CONCEPTO TÉCNICO No. CT - 4676

Localidad	2 - Chapinero
UPZ	90 – Pardo Rubio
Barrio	Pardo Rubio
Dirección	Cr 4A No. 54-02
CHIP	AAA090HJDE
Manzana Catastral	25
Predio Catastral	05
Fecha de Visita	18 de enero de 2007
Área (Ha)	0.05 aproximadamente
Solicitante	Curaduría Urbana No.4
Población beneficiada	32 familias – 160 personas
Tipo de Amenaza	Remoción en Masa

CT 4676 - CR 4A No. 54-02

Figura No.1 – Localización del Proyecto "Cr 4A No. 54-02" en el Plano Normativo de Amenaza por Remoción en Masa del P.O.T.

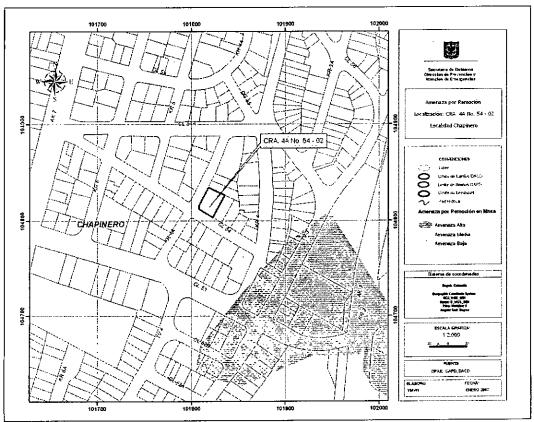
De acuerdo con el plano normativo de amenaza por remoción en masa del Plan de Ordenamiento Territorial de Bogotá – POT (Decreto 190 de 2004, por el cual se compilan los decretos 619 de 2000 y 469 de 2003), el sector donde se localiza el proyecto ubicado en la Cr 4A No. 54-02, se encuentra en una zona de AMENAZA MEDIA por procesos de remoción en masa (Figura No.1).
